Le point de vue du Cérémé

La France poursuit les principaux objectifs énergétiques suivants : atteinte de la neutralité carbone en 2050, sécurité d'approvisionnement énergétique, compétitivité du système électrique, préservation de l'environnement et la santé humaine (art. L 100-1 du Code de l'énergie). **Le Schéma Décennal de Développement du Réseau (SDDR) 2025-2040 doit nécessairement s'inscrire dans ces objectifs.**

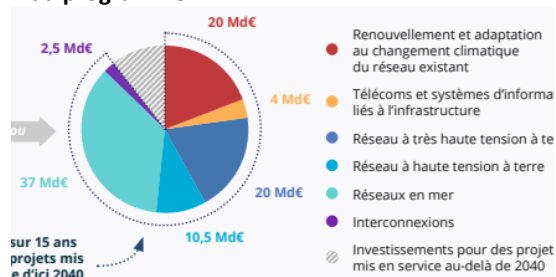
- **Présenter la réalité des coûts de raccordement de chaque source**, en fourchette, **en particulier pour l'éolien en mer.**

Il n'est pas indifférent que le coût de raccordement de l'éolien en mer ait doublé, passant de 15-20 €/ MWh à 30-40 €/MWh. Cette indication (relevée par la CRE) manque au dossier présenté au public et pourrait être qualifiée d'insincérité.
